改善箇所説明図

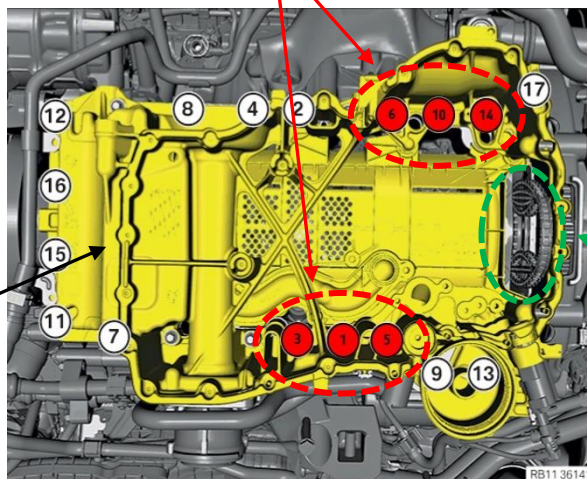
アッパーオイルパンとクランクケースを締結しているボルトにおいて、製造工程が不適切なため、規定トルクで締め付けられていないものがある。

そのため、走行振動等により当該ボルトが緩んでロアオイルパン内に脱落することで、オイルポンプチェーンが損傷してエンジンへのオイル供給不足になりチェックコントロールメッセージが表示され、コンロッドベアリングやメインベアリングの摩耗が促進して異音が発生するおそれがある。そのまま使用を続けると、コンロッドによる圧縮機能低下やクランクシャフトの回転異常が生じて失火し、最悪の場合、走行中にエンジンが停止するおそれがある。

当該ボルトを新品へ交換して規定トルクで締め付ける。なお、既にボルトが外れている場合は、オイルポンプチェーンの損傷状態を確認して、損傷がある場合は、交換する。

識別：右フロントドアのロワヒンジのボルト(頭)に白ペイントを塗布する。
